## **MĚSTSKÁ ČÁST PRAHA - ČAKOVICE**

Věc: **Návrh Územního plánu hl. m. Prahy (Metropolitního plánu)**  
**Připomínky Městské části Praha-Čakovice**

**Připomínky Městské části Praha-Čakovice**

## CA/16 - Rozvoj (rozšíření) lokality 403 / Červený mlýn

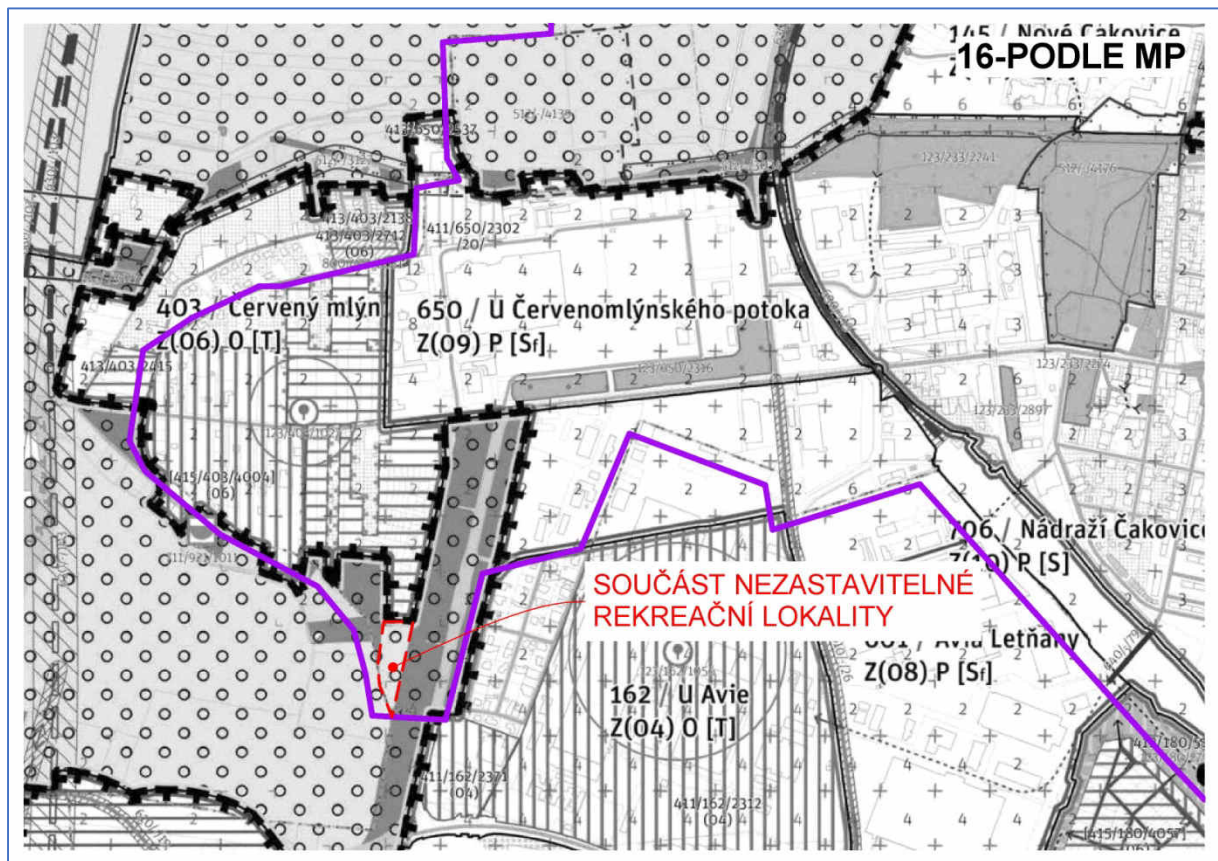
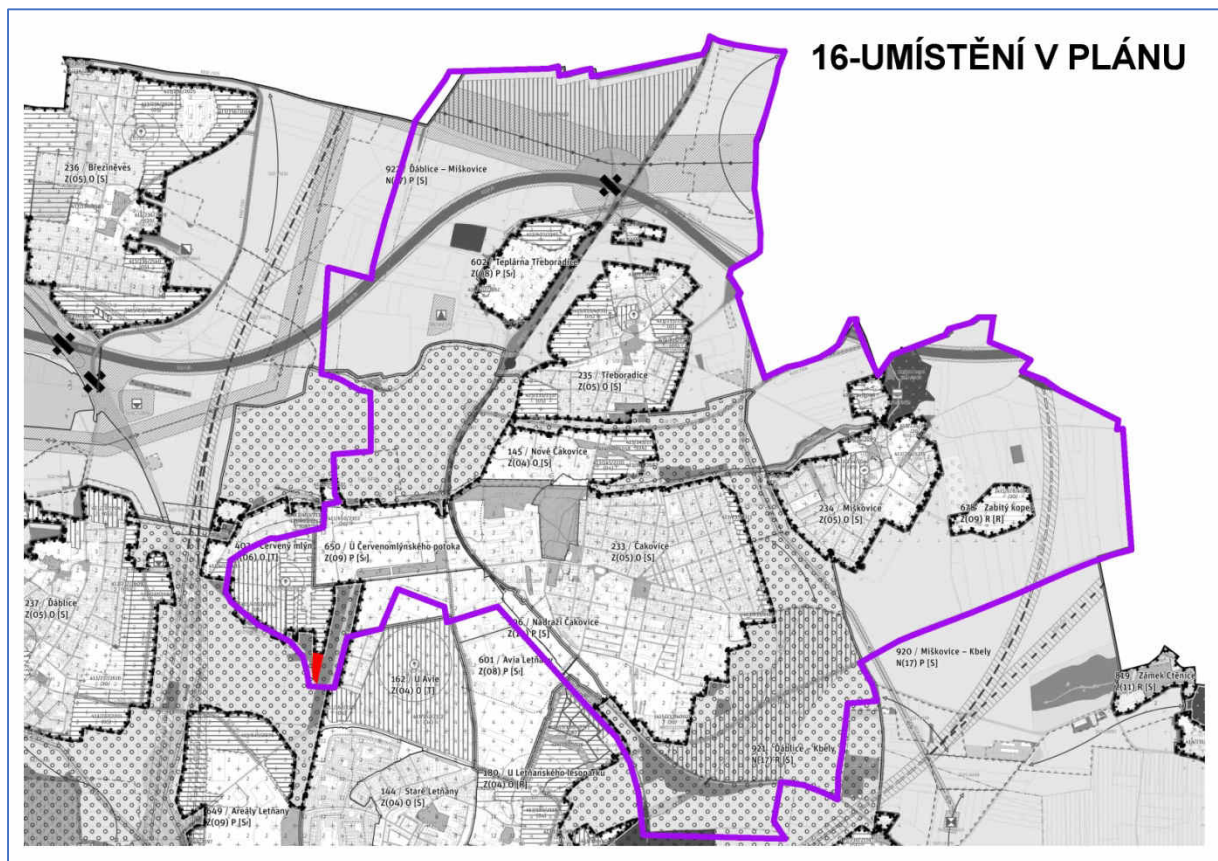
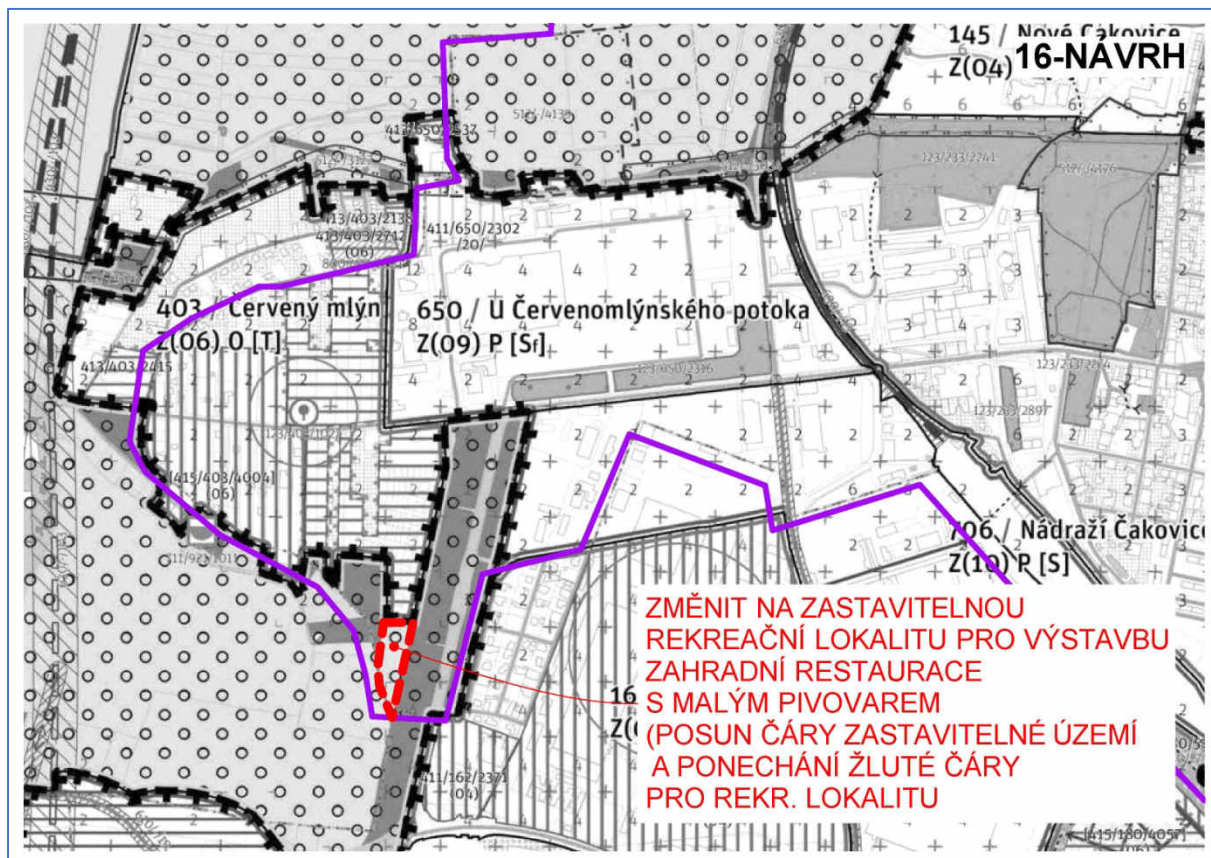
<b>Číslo připomínky</b>	CA/16
<b>Název připomínky</b>	Rozvoj (rozšíření) lokality 403 / Červený mlýn
<b>Druh připomínky</b>	Zásadní připomínka
<b>Označení dotčené lokality</b>	403 / Červený mlýn 921 / Ďáblice - Kbely
<b>Podstata připomínky</b>	Požadavek na rozšíření zastavitelné plochy
<b>Text a zdůvodnění připomínky</b>	
<p><b>Městská část Praha-Čakovice požaduje, aby do návrhu Metropolitního plánu byla zařazena dodatečná zastavitelná plocha pro výstavbu zahradní restaurace s minipivovarem a to rozšířením zastavitelné plochy 403 / Červený mlýn směrem do území lokality 921 / Ďáblice - Kbely.</b></p> <p>Městská část Praha-Čakovice chce nabídnout svým občanům dodatečné služby v komerční oblasti. S vlastníkem pozemků má městská část Praha-Čakovice uzavřenu smlouvu o spolupráci na přípravě této lokality a od investora má příslib vzniku zahradní restaurace s minipivovarem. Proto městská část Praha-Čakovice navrhuje rozšířit zastavitelné území, které by umožnilo vznik obdobné aktivity v dotčené lokalitě.</p>
